嘉磐惠文

申請日期 年 月 日 戶別 3 樓 A 戶

<原設計平面圖>

客戶工程變更單

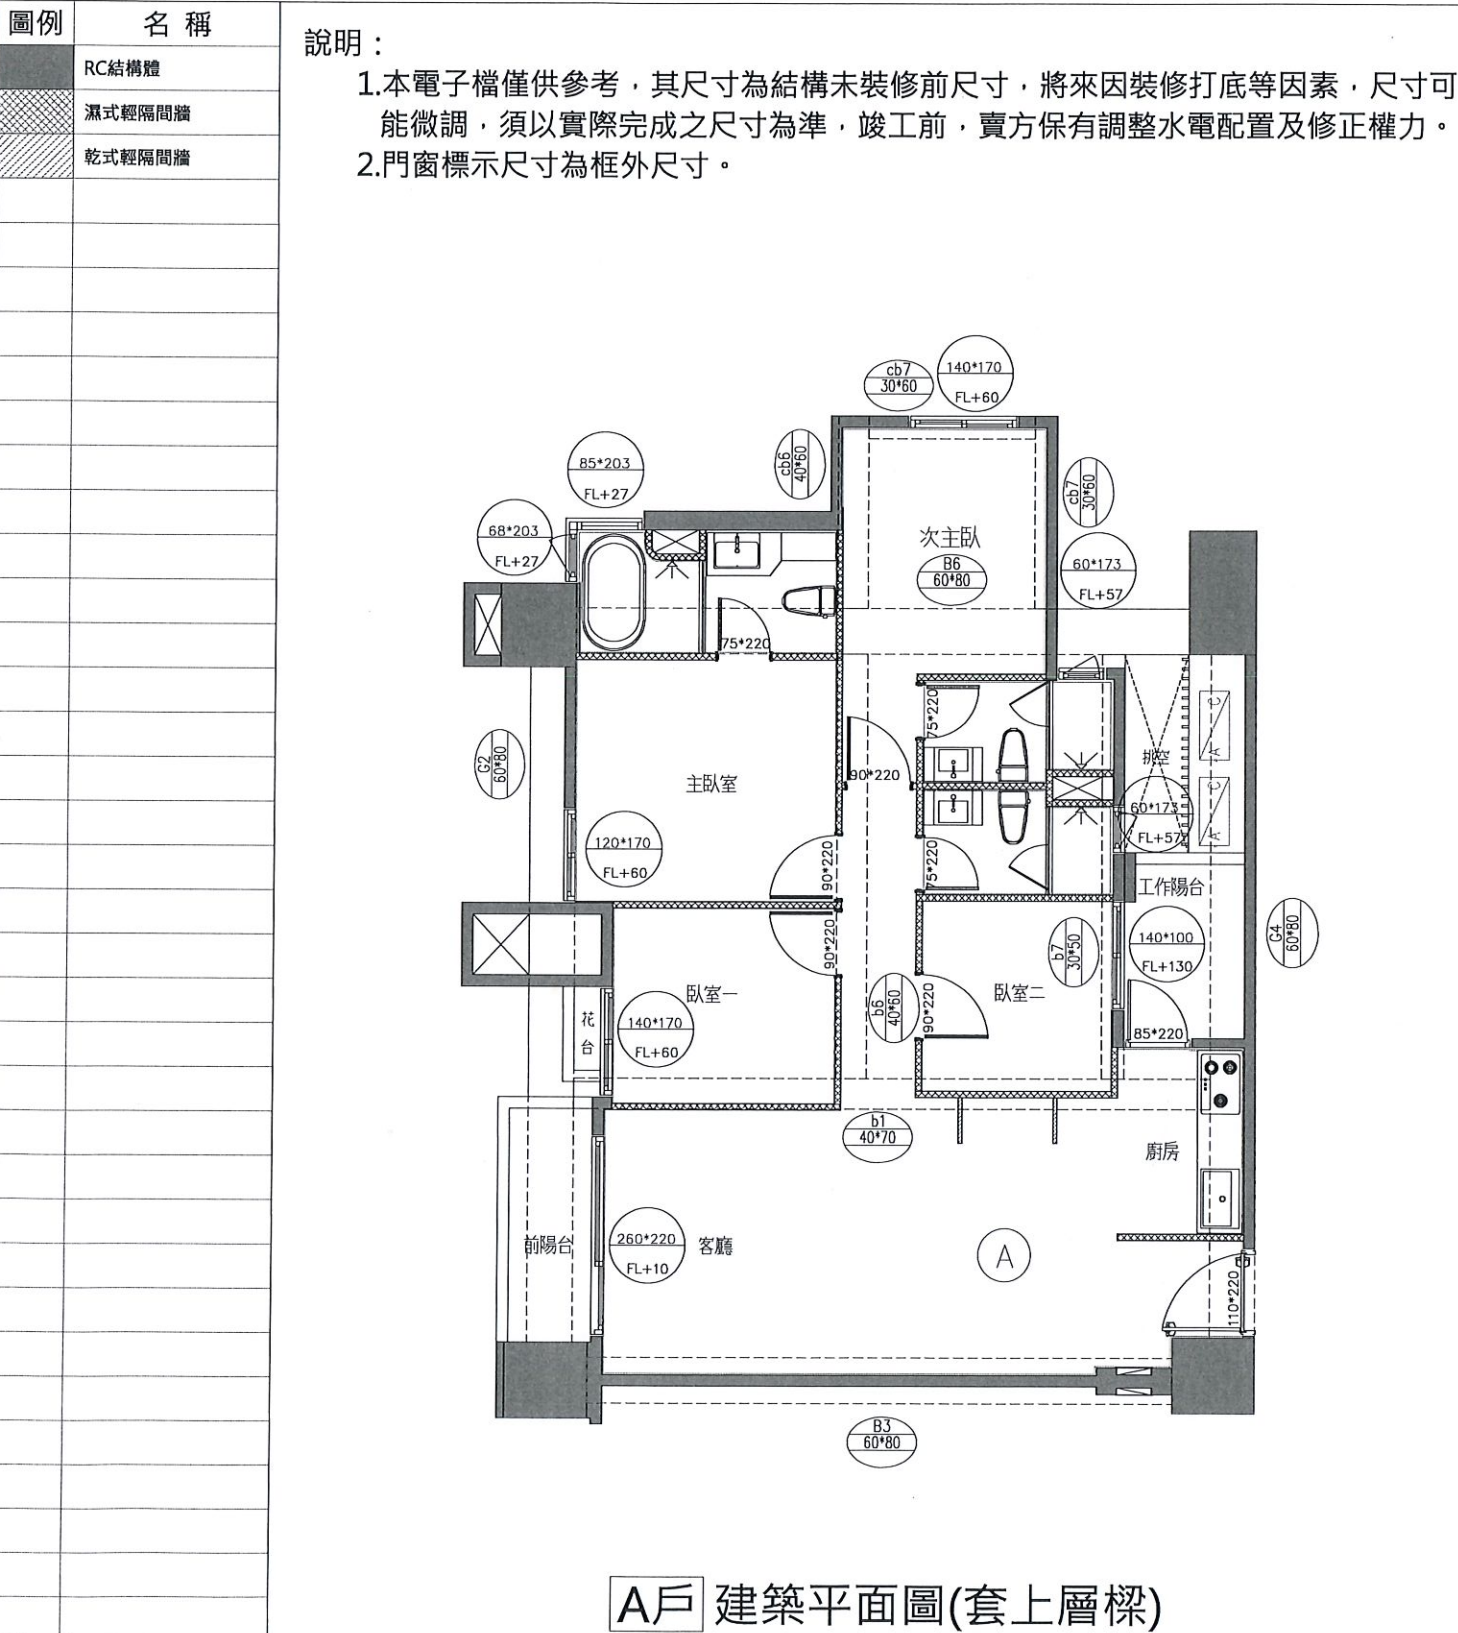
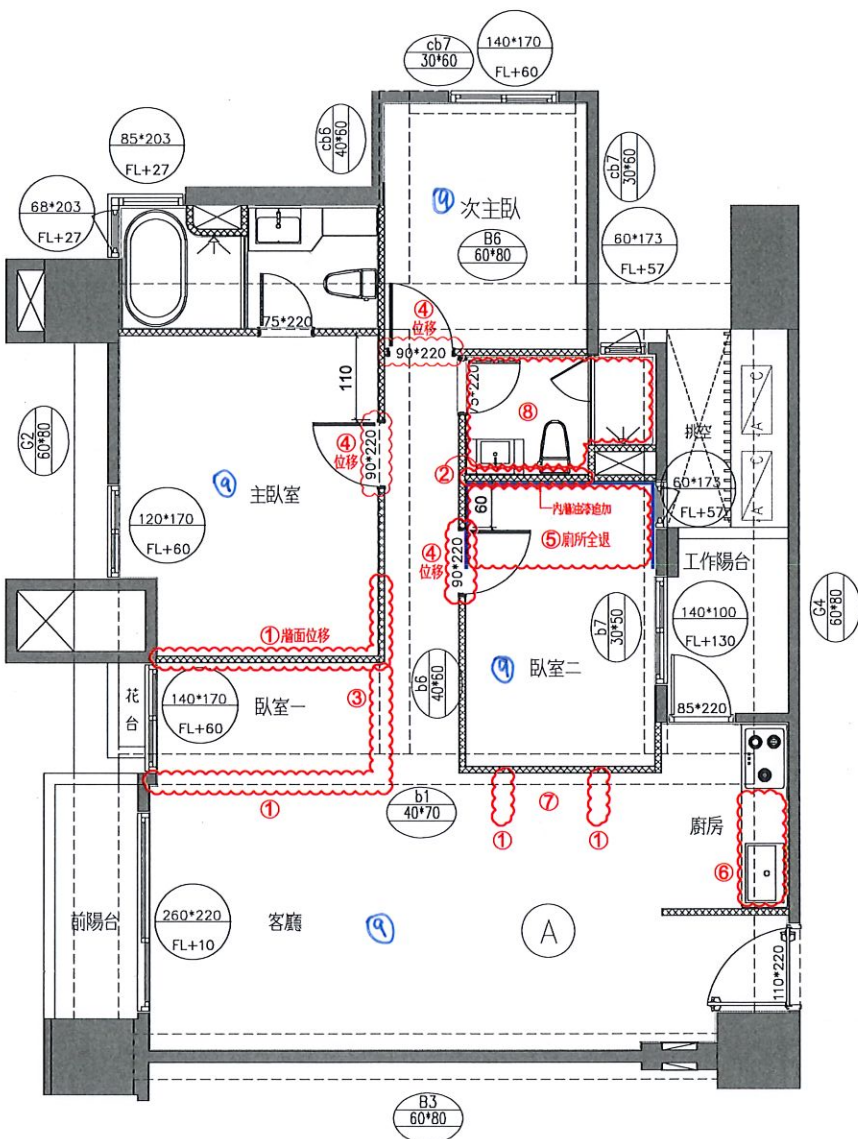
- 1.輕隔間及油漆追減或範圍變更
- 2.廁所輕隔間位移
- 3.臥室門門框扇追減X1
- 4.臥室門位移
- 5.客浴浴室全退，包含：
  - a.輕隔間、油漆、地壁磁磚、門檻追減
  - b.衛浴設備全退(面盆、龍頭、浴櫃、除霧鏡、淋浴龍頭、轉角籃、置物架)
  - c.廁所門框扇及門檻追減X1
  - d.淋浴門及門檻追減X1
  - e.內牆油漆追加
  - f.追加樓上層防震工程
- 6.SVAGO洗碗機變更為BOSCH洗碗機
  - a.廚房水槽選色(灰)+下崁
- 7.炊飯器收納櫃追減
  - a.電器櫃設備開口無背板，且牆面無刷漆
- 8.次主浴地壁磚變更同主浴
  - a.抽風機變更為暖風機
  - b.追加暖風機220V電源
- 9.客廳及臥室木地板選色為選配(深色)。

A戶 地坪材質範圍示意平面圖

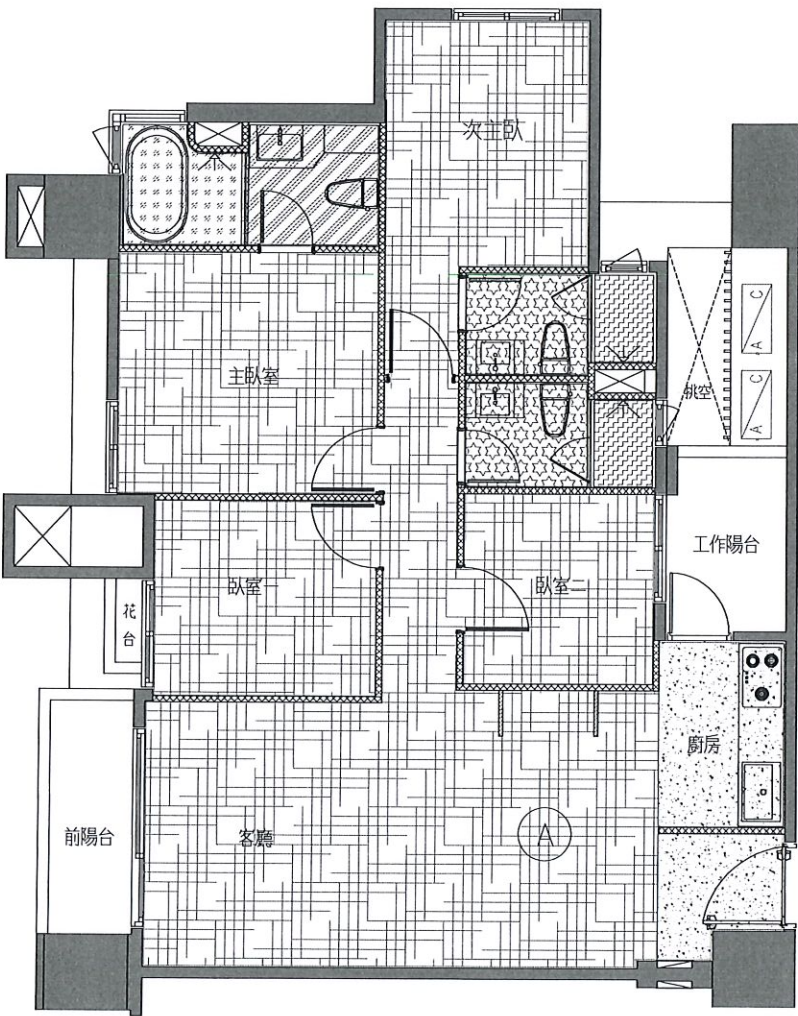
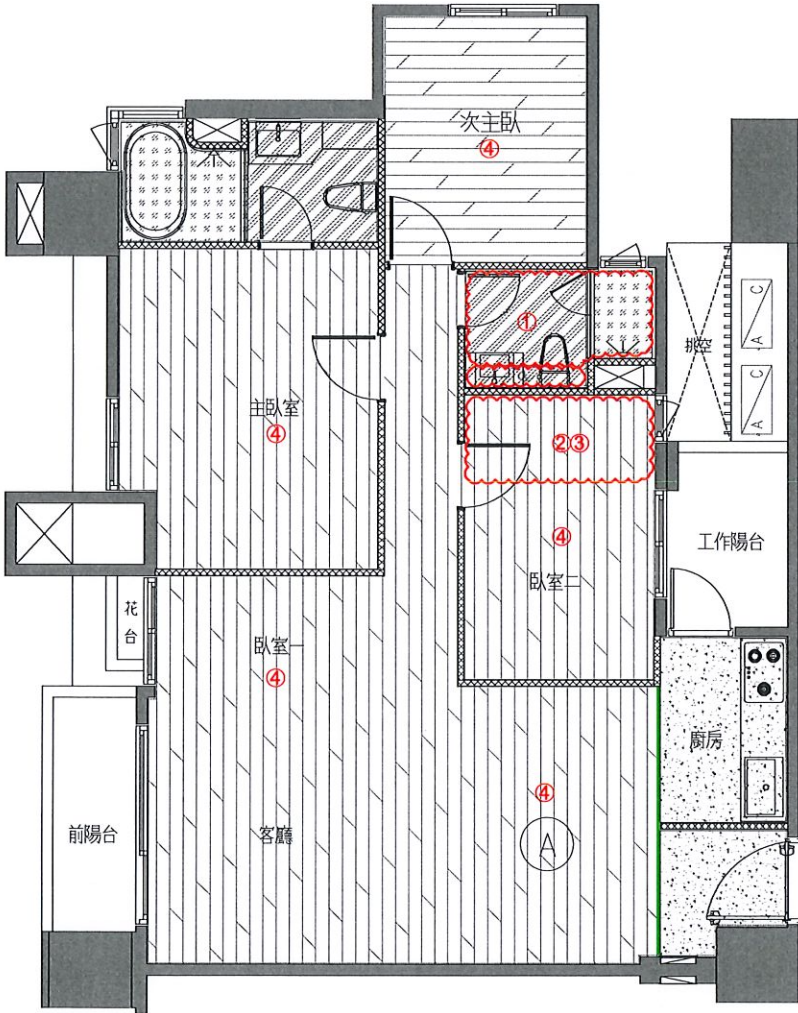
- 1.次主臥廁所相關變更
  - a.追加乾區地磚
  - b.次主浴地壁磚變更同主浴(包含門檻)
- 2.客浴浴室全退，包含：
  - a.輕隔間、油漆、地壁磁磚、門檻追減
  - b.衛浴設備全退(面盆、龍頭、浴櫃、除霧鏡、淋浴龍頭、轉角籃、置物架)
  - c.廁所門框扇及門檻追減X1
  - d.淋浴門及門檻追減X1
  - e.內牆油漆追加
  - f.追加樓上層防震工程
- 3.臥室二地坪木地板追加
- 4.業主指定木地板鋪設方向
  - a.木地板選色(深棕色)

A戶 天花板範圍示意平面圖(套上層樑)

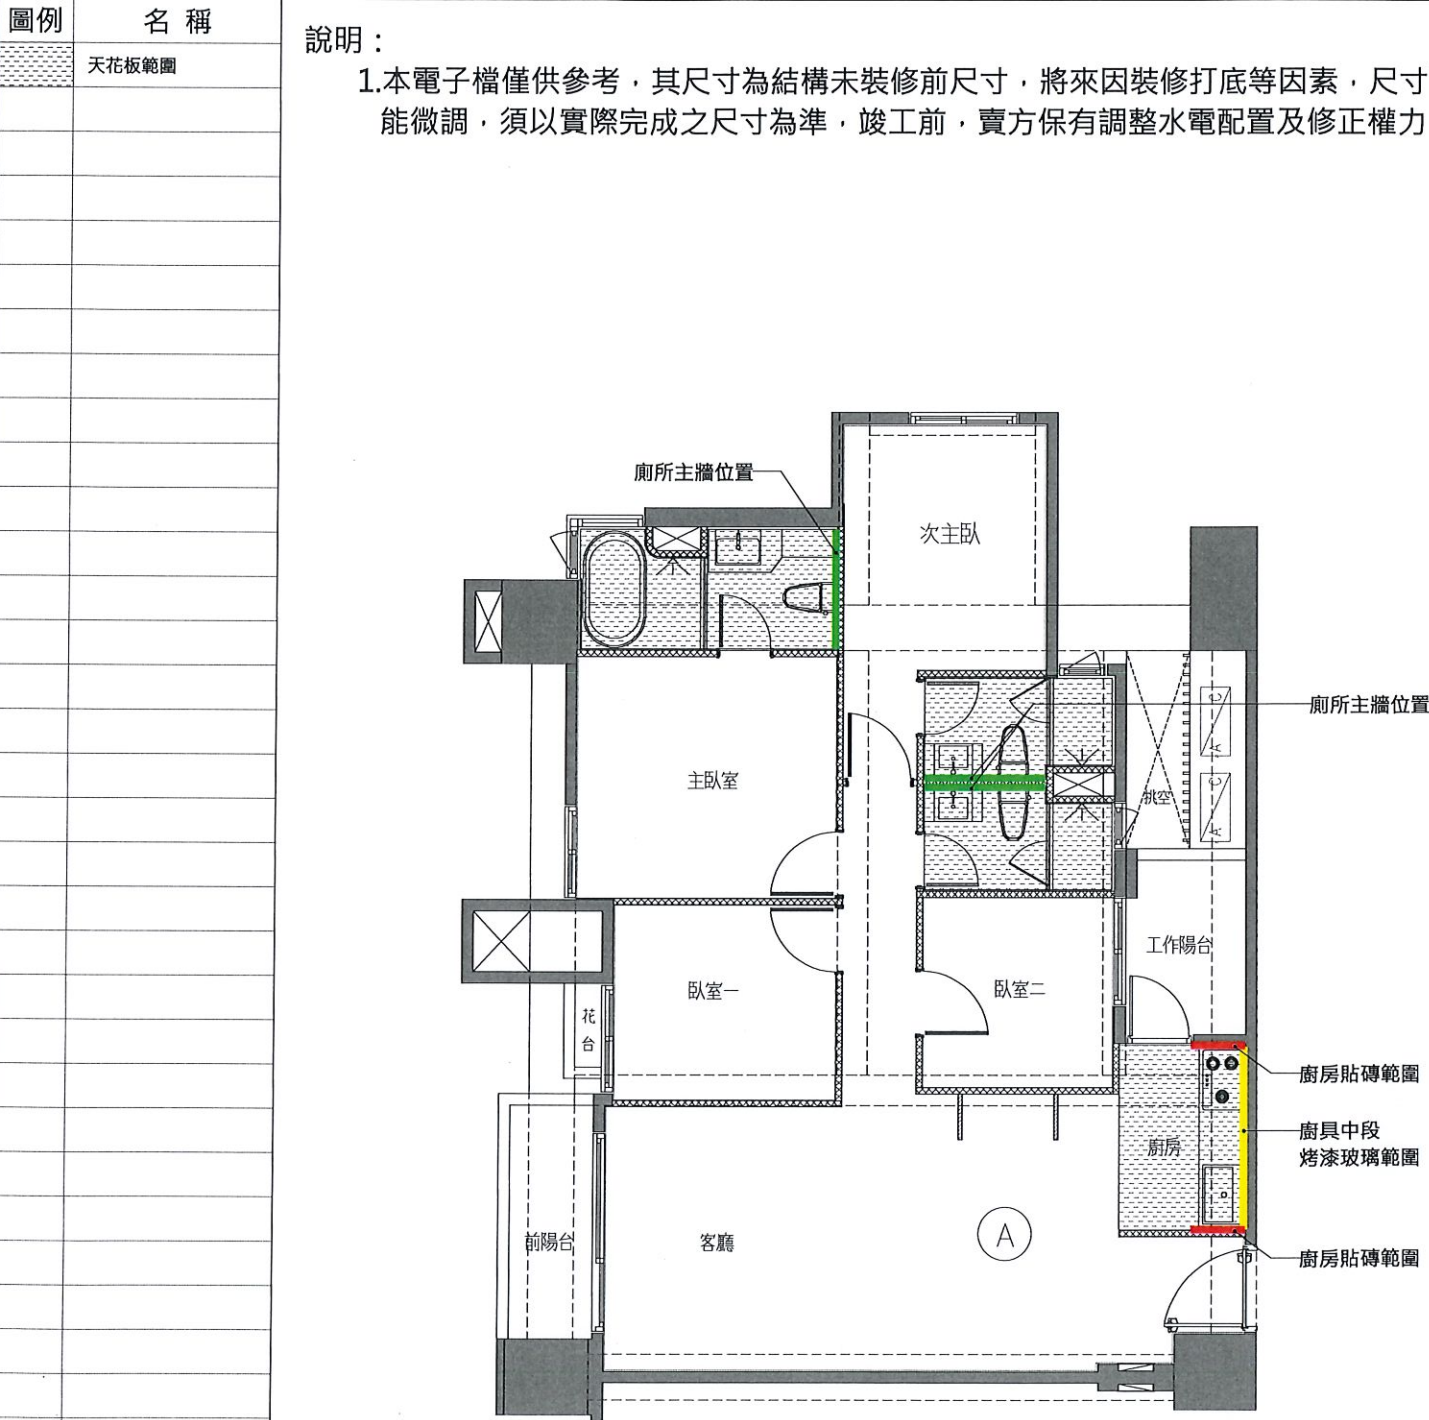
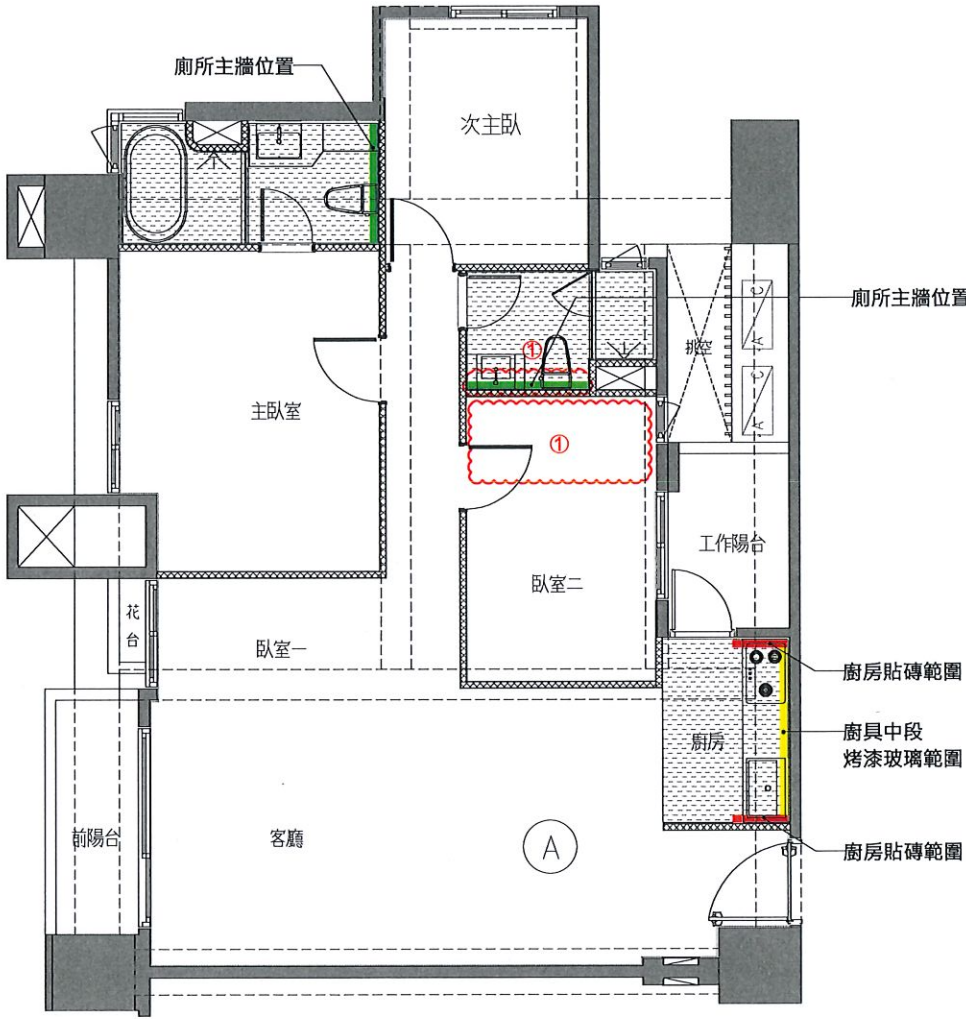
- 1.次主浴追加天花板、油漆
- 1.客浴天花板、油漆追減
  - a.此區因樓上層管線外露，結構頂板不補油漆

A戶 插座及弱電位置示意平面圖

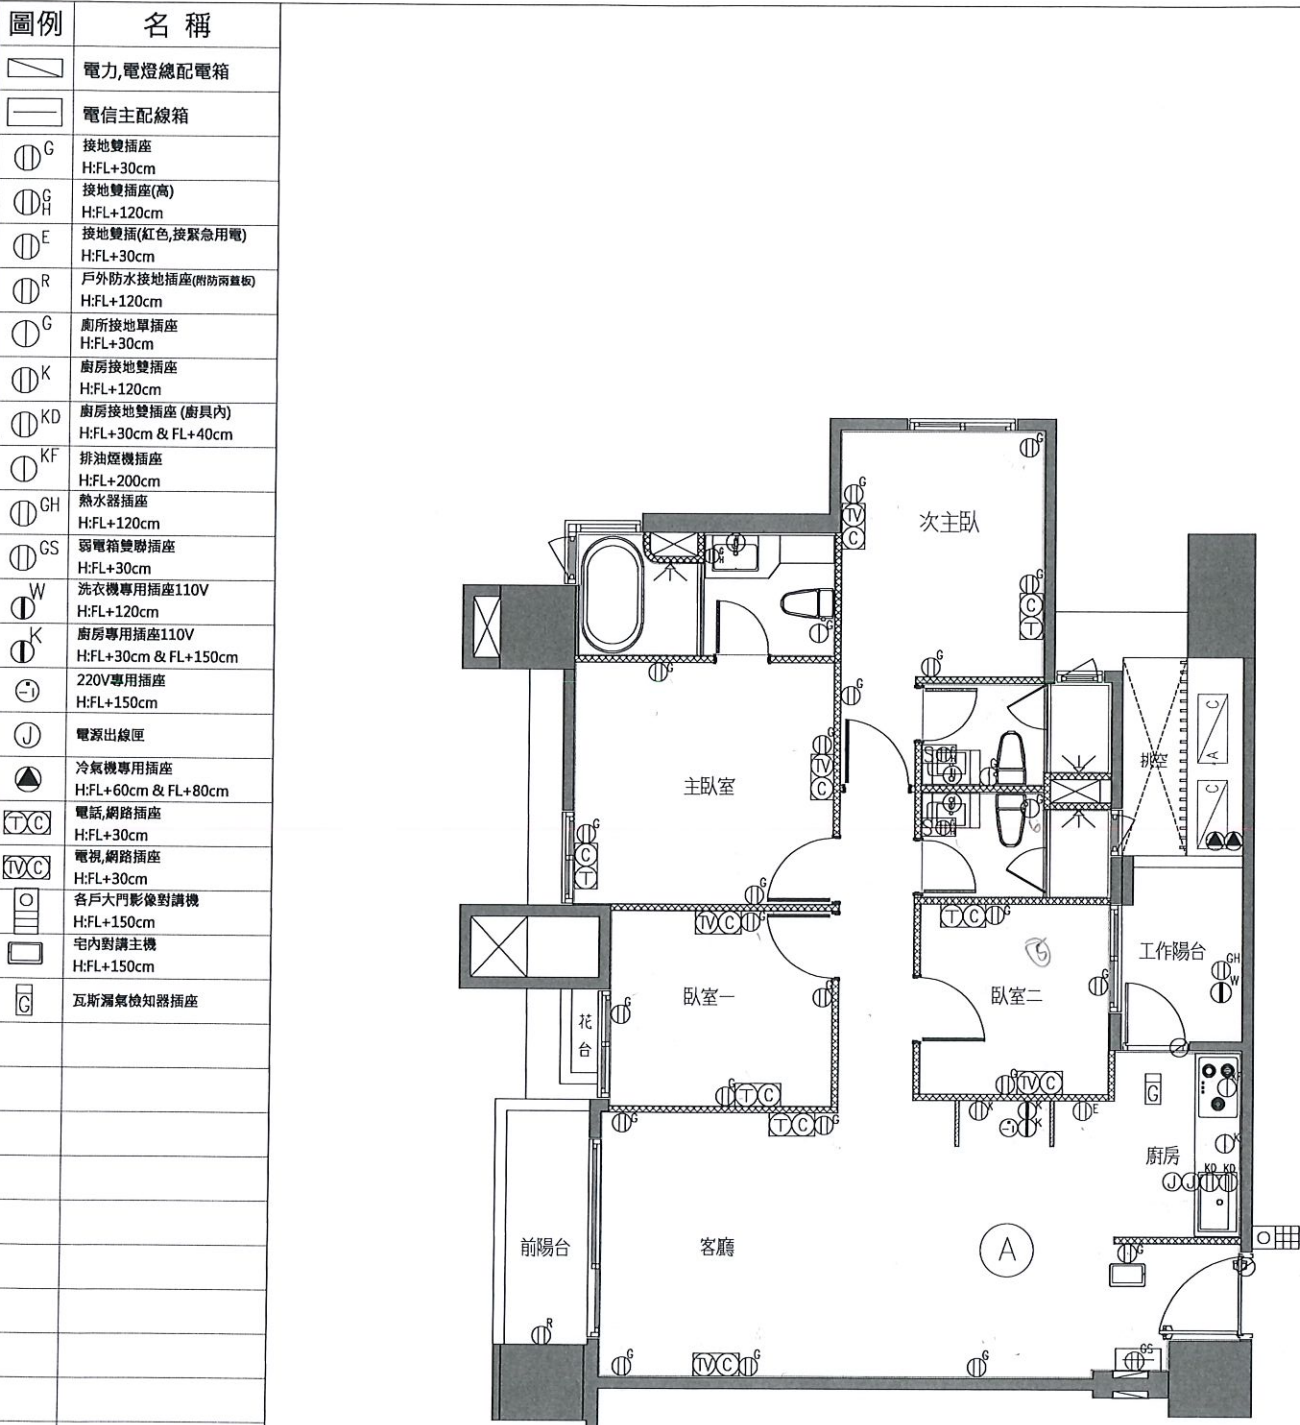
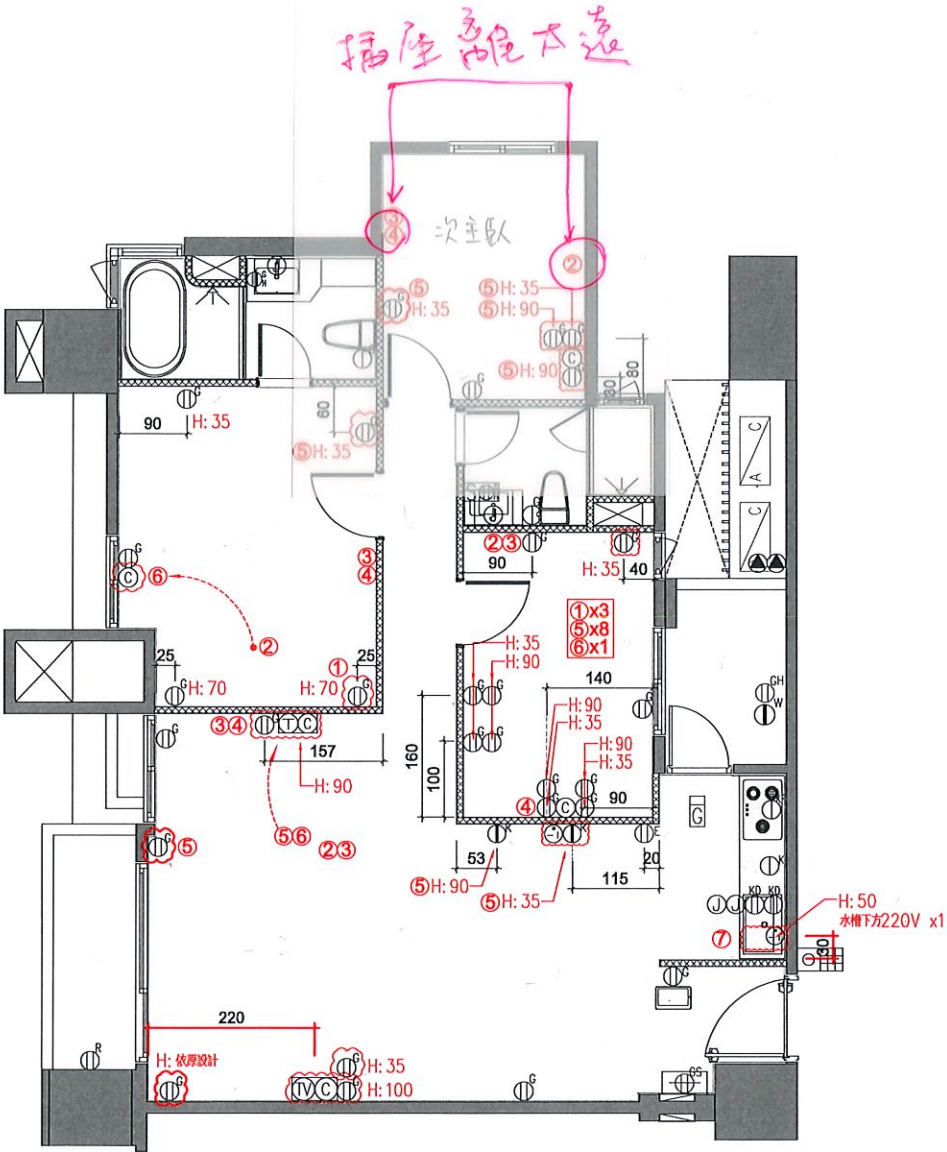
- 變更事項記錄：
- 1.追加110V插座x4
  - 2.追減(T)電話x4
  - 3.追減(C)網路x5
  - 4.追減(TV)電視x4
  - 5.110V插座位移
  - 6.弱電位移
  - 7.水槽下方220V專插追加x1

※位移&變更位置詳附圖所示  
※已告知客戶：次主臥插座  
客變後配置，不受用戶  
用電設備裝置規則  
§29-19 條限制。徐藝真 3/20
